procedura ID\_VIP/ID\_MATTIM: 12691 denominato "Pitigliano" ubicato nei comuni di Pitigliano (GR) e Sorano (GR) costituito da 20 (venti) aerogeneratori di potenza nominale 7,0 MW per un totale di 140,0 MW con relative opere connesse ed infrastrutture indispensabili.

**Modulo per la presentazione delle osservazioni per i piani/programmi/progetti sottoposti a procedimenti di valutazione ambientale di competenza statale**

**“Progetto di un impianto eolico denominato "Pitigliano" ubicato nei comuni di Pitigliano (GR) e Sorano (GR) costituito da 20 (venti) aerogeneratori di potenza nominale 7,0 MW per un totale di 140,0 MW con relative opere connesse ed infrastrutture indispensabili”**

Immagine 1. Vincoli ex art. 136 del CBC dal PIT della Regione Toscana e zona approssimativa dove è progettato l'impianto industriale.

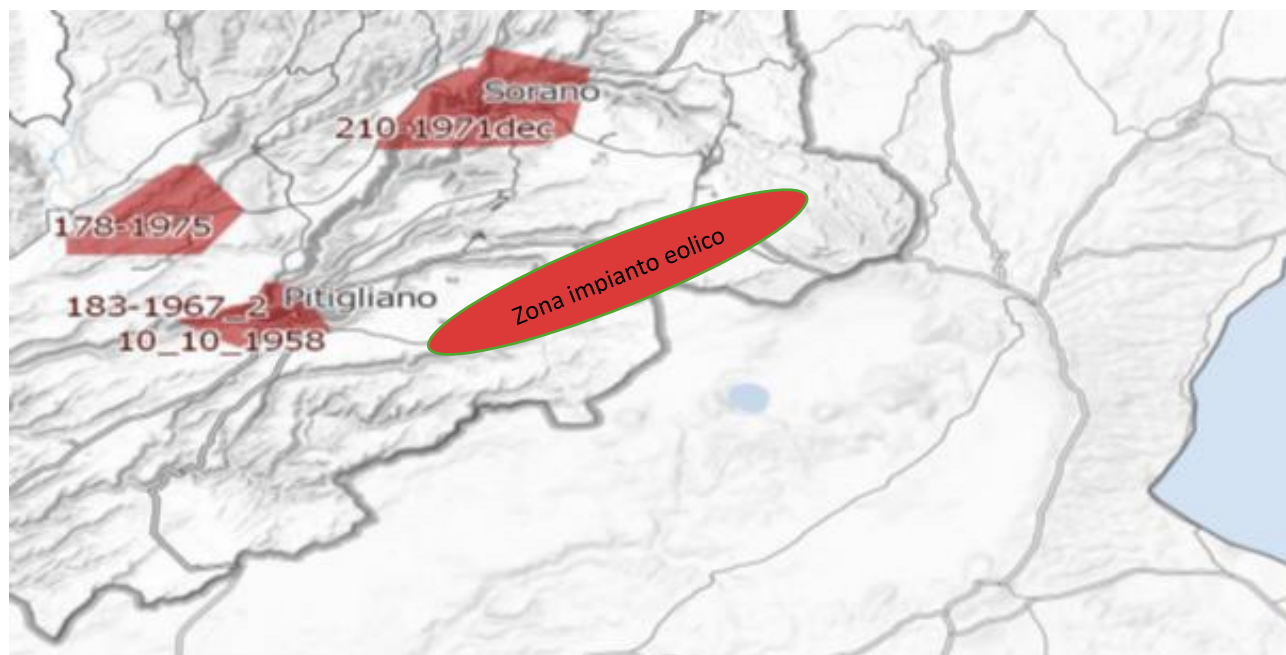
Al contrario di quanto sostiene la proponente, si evidenzia che l'impianto eolico industriale citato non solo ricadrebbe con tutti e 20 gli aerogeneratori all'interno delle fasce di rispetto di 3 km di due vincoli paesaggistici di notevole interesse pubblico esistenti nella Regione Lazio e con una parte di essi nel vincolo paesaggistico del Centro abitato di Sorano ( GR) quindi in aree non idonee all'installazione di impianti di energia rinnovabile. Addirittura, alcuni aerogeneratori sarebbero ubicati a poche centinaia di metri dai perimetri dei due vincoli paesaggistici laziali ex art 136 del CBC. Ma la non idoneità dell'area non sarebbe certificata soltanto da questi vincoli paesaggistici ma anche dalle fasce di rispetto dei Beni della Parte seconda del CBC numerosi nel territorio interessato dal progetto dell'impianto eolico. Infatti la Proponente a pag 11 del SIA scrive: *"L'area interessata si trova all'esterno delle aree SIN individuate in Toscana e dista circa: 2,8 km dal centro abitato di Pitigliano, 2,7 km dal centro abitato di Onano, 2,8 km dal centro abitato di Latera"*. Quindi l'impianto come certifica la proponente potrebbe ricadere all'interno delle fasce di rispetto dei Centri Storici dei paesi citati e comunque li lambirebbe. Incompatibile sarebbe l'ubicazione di una parte del cavidotto che ricadrebbe nelle fasce di rispetto

del vincolo paesaggistico di notevole interesse pubblico del Centro Storico di Pitigliano. Considerando che le Regioni grazie al Decreto interministeriale nell'emanazione della legge sulle aree idonee e non idonee hanno la facoltà di estendere le fasce di rispetto dei Beni del CBC fino a 7 km per alcuni di essi non è da escludere che gli aerogeneratori del progetto eolico, essendo ancora in itinere, tra qualche mese si troverà ancora con ulteriori incompatibilità oltre alle numerose già esistenti. Questa possibilità di estensione delle fasce di rispetto fino a 7 km per i Beni del CBC da parte delle Regioni diventa particolarmente probabile per il Centro Storico di Pitigliano famoso nel mondo come dimostra anche il prestigioso riconoscimento insieme a Sovana e Sorano nell'elenco dei siti del World Monuments Found (WMF) prestigiosa istituzione con sede a New York che svolge un ruolo complementare a quello dell'Unesco. La stessa considerazione per il Centro storico di Pitigliano ovviamente vale sia per Sorano che per Sovana.

*Inoltre, come sostiene la Proponente parte dell'impianto si verrebbe a trovare a 3,5 km dal centro abitato di Sorano. Infatti, tre degli aerogeneratori WTG 08, 09, 10 sono addirittura all'interno delle fasce di rispetto dei 3 km del suo vincolo paesaggistico di notevole interesse pubblico ex art 136 del CBC. Si evidenzia che così si crea*

un'ulteriore incompatibilità con la tutela del Paesaggio.

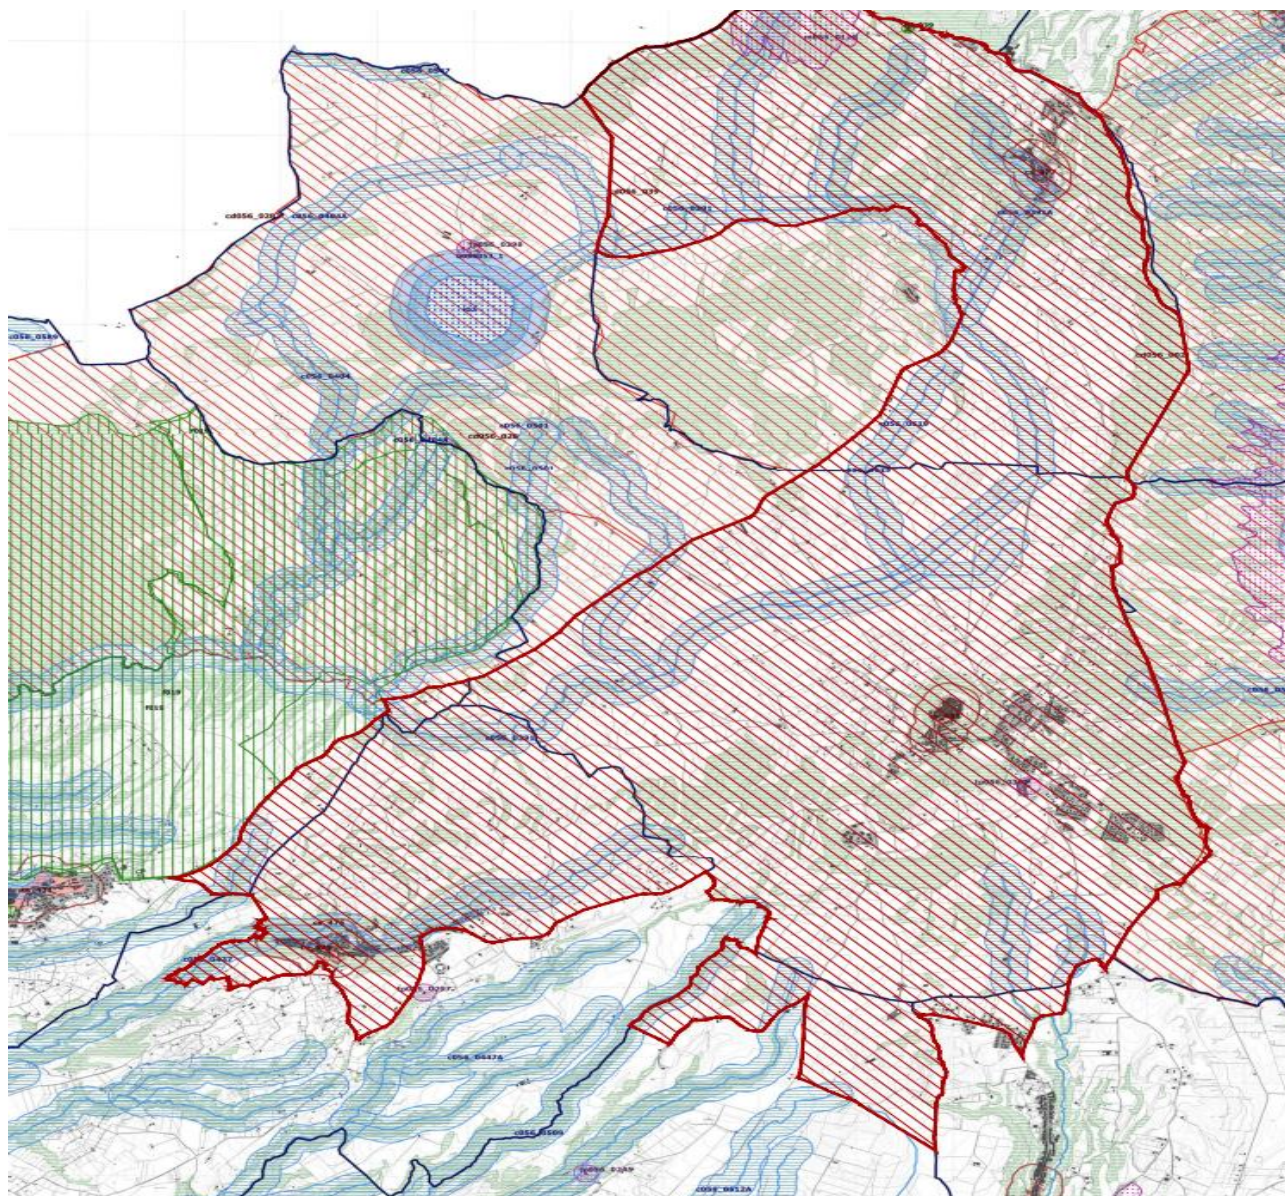
Come è illustrato nell'immagine si ribadisce che l'impianto industriale "Pitigliano" ricade completamente all'interno delle fasce di rispetto dei due vincoli di notevole

interesse pubblico e lambisce quelle di un terzo vincolo e quindi come affermato dal Consiglio di Stato nelle sentenze citate, l'impianto è insediato in area non idonea ai sensi dell'art. 20 comma 8 lettera c quater del D.Lgs. n. 199/2021 e ss.mm.ii al contrario di quanto sostiene la proponente.

Immagine 3. Cumulo di una parte di impianti eolici, fotovoltaici e geotermici industriali in progettazione ed esistenti intorno all'eolico industriale "Pitigliano".

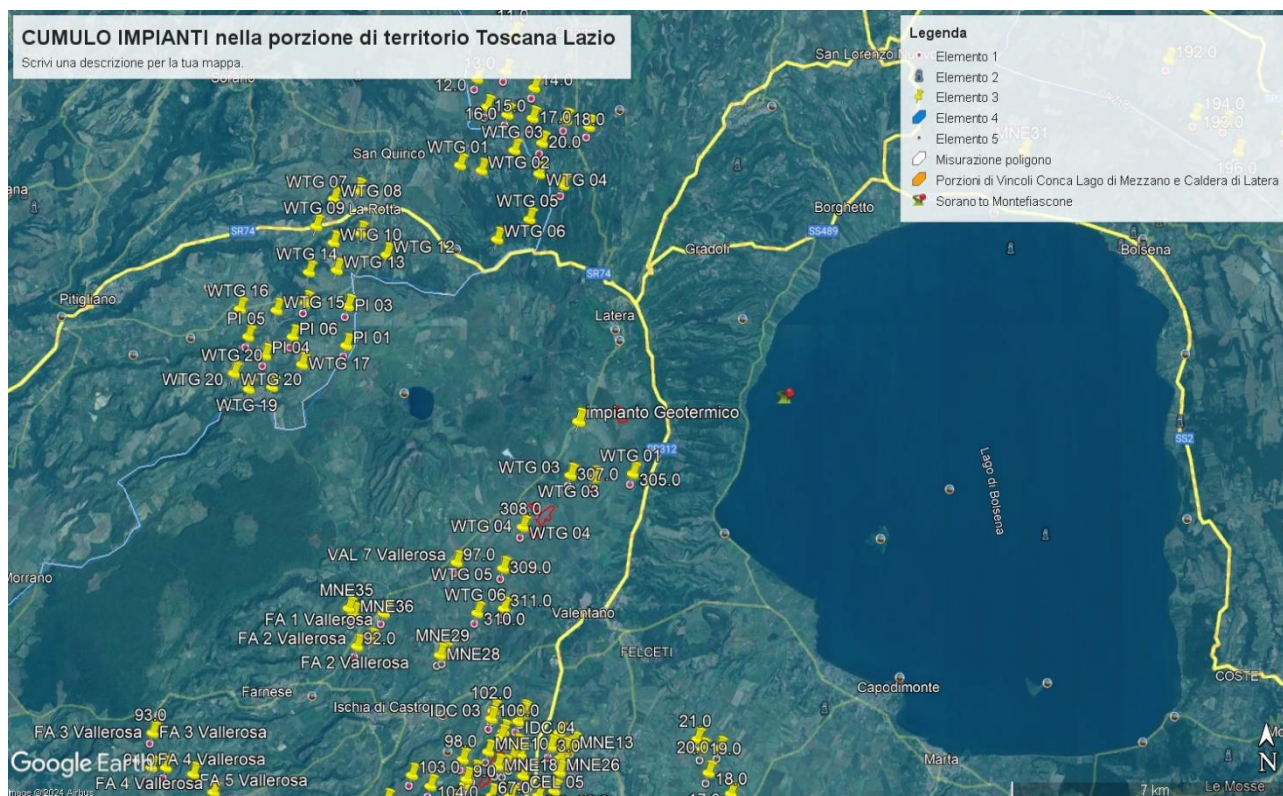
Tornando alle Linee guida nazionali, l’allegato IV dedica il paragrafo 3 agli impatti visivi e quelli sui Beni Culturali, Paesaggistici, Naturalistici e Culturali, ecc. Viene detto che la valutazione dell’impatto visivo dovrà essere effettuata tenendo conto “degli elementi caratterizzanti e qualificanti il paesaggio, effettuata alle diverse scale di studio (vasta, intermedia e di dettaglio...”. Le analisi debbono non solo definire l’area di visibilità dell’impianto eolico industriale, ma anche il modo in cui l’impianto viene percepito all’interno del bacino visivo. Le analisi visive debbono inoltre tener in opportuna considerazione gli effetti cumulativi derivanti dalla compresenza di più impianti”. Nella Relazione Paesaggistica e nello Studio di Impatto Ambientale prodotte dalla proponente come già evidenziato è stato ignorato il vincolo paesaggistico di notevole interesse pubblico ex articolo 136 del Codice dei Beni

Culturali “*Ambito paesaggistico, geologico e geomorfologico dell’orlo della caldera di Latera ...*” Non vengono nemmeno citati gli impianti eolici in progetto al MASE, il “Rempillo” (6 aerogeneratori) e un altro in verifica amministrativa di 14 aerogeneratori e 72, 6 MW. Ad oggi nei territori di Pitigliano, Sorano e in quello limitrofo potenzialmente potrebbero essere insediati 40 aerogeneratori alti 200 metri e larghi 170. Ma la proponente non cita neanche altri impianti che creerebbero il cumulo e quindi maggiore impatto. Infatti, sul territorio della “Città del Tufo” (Sorano e Pitigliano) impatterebbero anche l’impianto eolico “Montarzo” di Onano con 13 aerogeneratori con le dimensioni ricordate, l’altro eolico industriale nel territorio di Valentano con sette aerogeneratori (stesse dimensioni), gli impianti di Farnese con un minieolico di 3 Torri alte 60 metri già installate in località Poggio del Crognolo e l’impianto eolico industriale “Vallerosa” (7 aerogeneratori alti 200 metri e larghi 158 metri) in procedura VIA presso la Regione Lazio. Inoltre, altri impianti del minieolico già presenti a Valentano, Cellere e Piansano e due progetti eolici industriali con le stesse dimensioni (200 m x 170 m) nel Comune di Ischia di Castro. La valutazione del cumulo non prende neanche in considerazione gli impianti industriali di fotovoltaico e agrivoltaico in progetto a Farnese, Valentano, Ischia di Castro, Cellere. L’impianto geotermico in procedura Via al MASE, progettato nella Caldera di Latera. Quindi è stata effettuata una valutazione del potenziale impatto cumulativo non veritiera a dispetto di quanto affermato dalla proponente che sostiene di aver preso in considerazione uno spazio di 10 km intorno al suo impianto per gli impatti che si creerebbero.

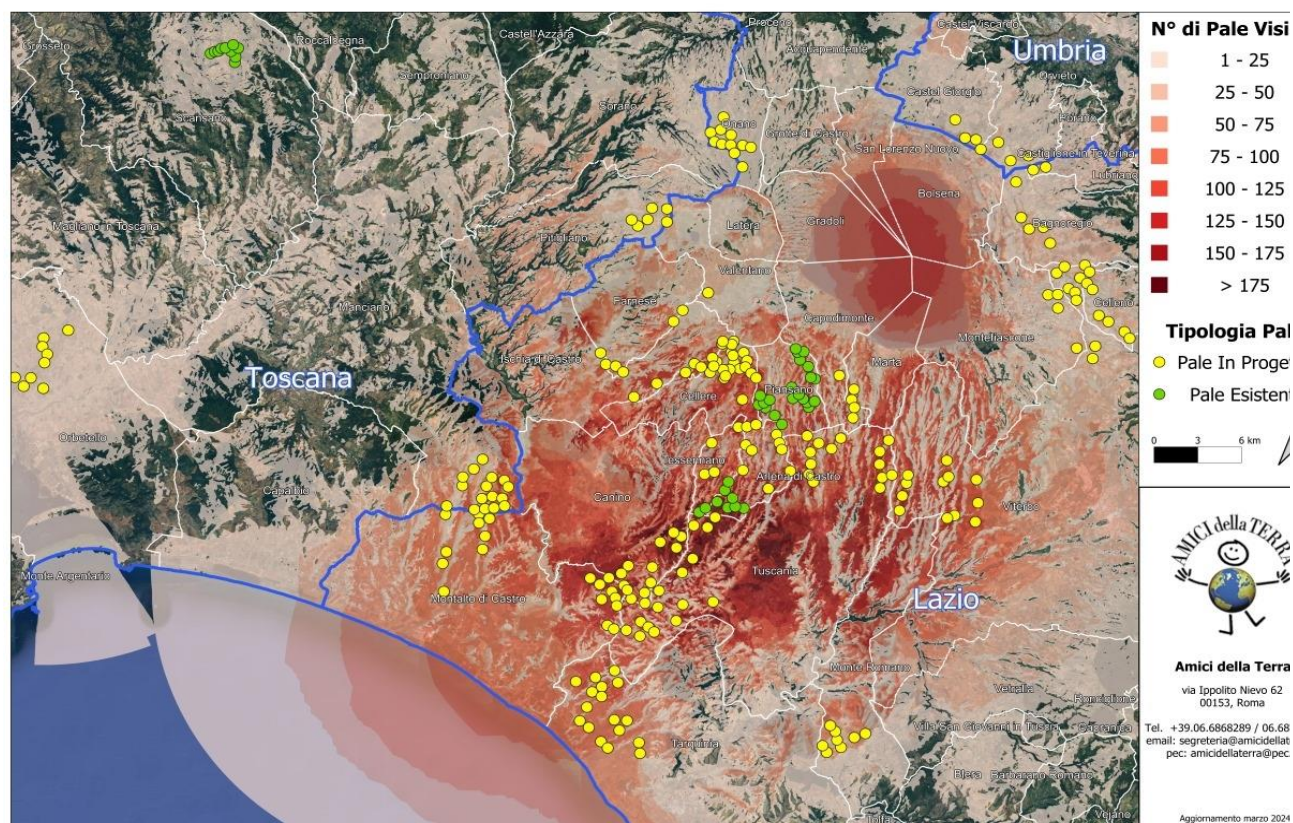
Riguardo al cumulo degli impianti FER, le mappe prodotte dalla proponente riguardano, come già evidenziato, soltanto una parte molto piccola degli impianti FER dell'area intermedia e vasta e in particolare di quelli eolici che contribuiscono a creare un notevole cumulo e la saturazione del territorio tosco laziale. Riguardo al cumulo dei soli impianti eolici si riporta la mappa dell'intervisibilità degli impianti eolici elaborata dall'Associazione nazionale “Amici della Terra”.

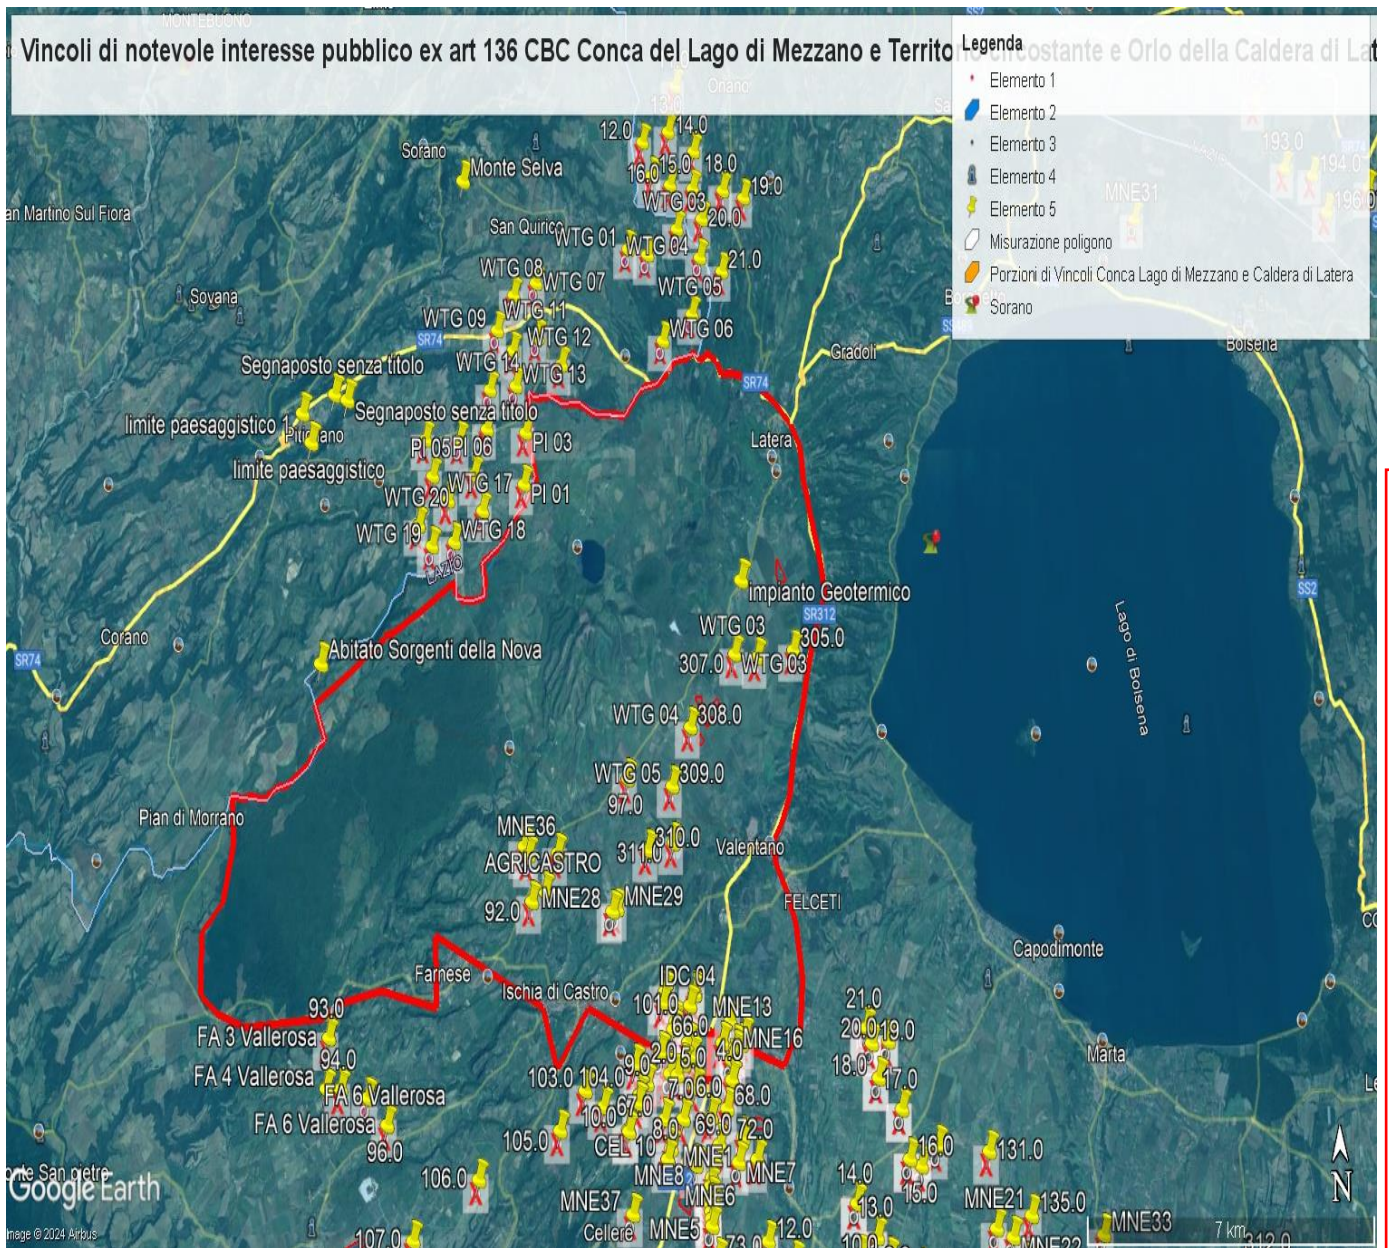
Il progetto è inteso essere realizzato in un'area caratterizzata da numerosi vincoli di carattere archeologico e non rispetta le dovute distanze da essi.

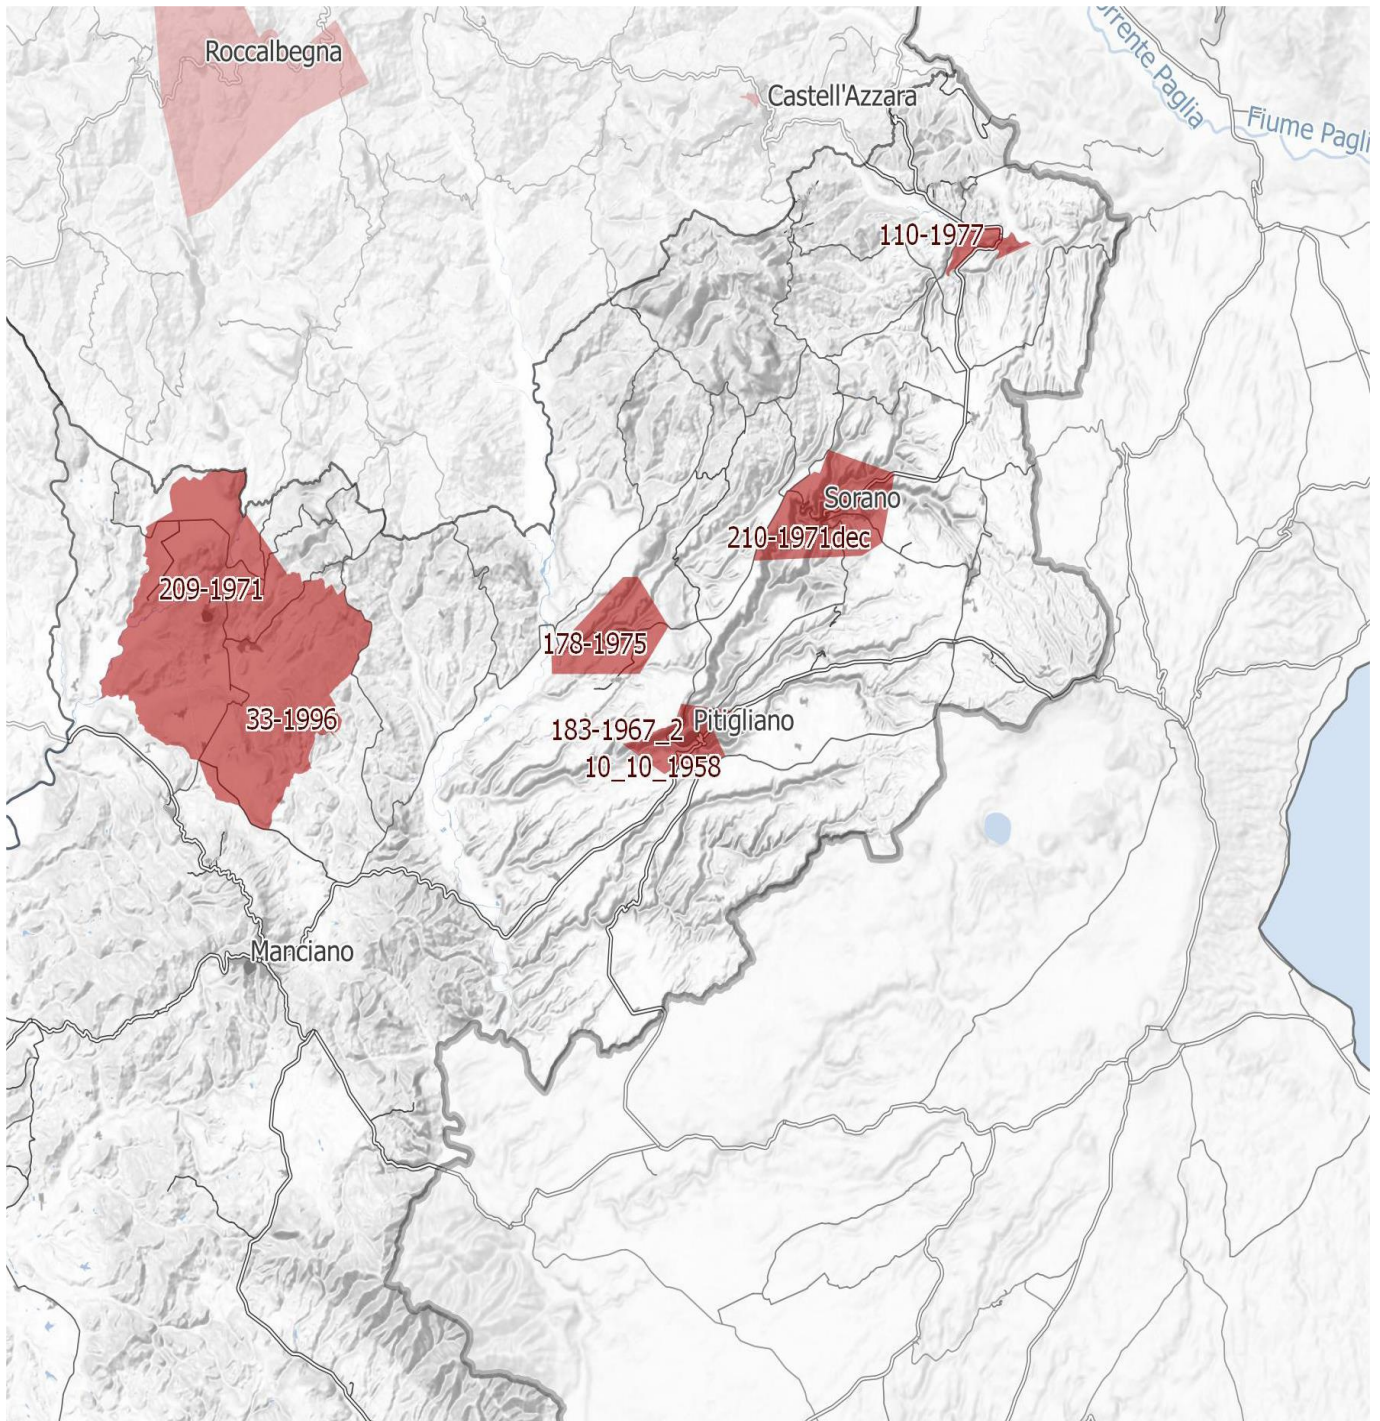
**IMMAGINE n. 4** Si evidenzia che i tre aerogeneratori WTG 07, WTG 08 e WTG 09 impattano con il vincolo paesaggistico di notevole interesse pubblico del Centro Storico di Sorano. Il WTG 07 si troverebbe a 2828 m, WTG 08 2504 e WTG 09 2990. Il cavidotto dell'impianto invece impatta in buona parte del Vincolo paesaggistico ex art. 136 del CBC del Centro Storico di Pitigliano.
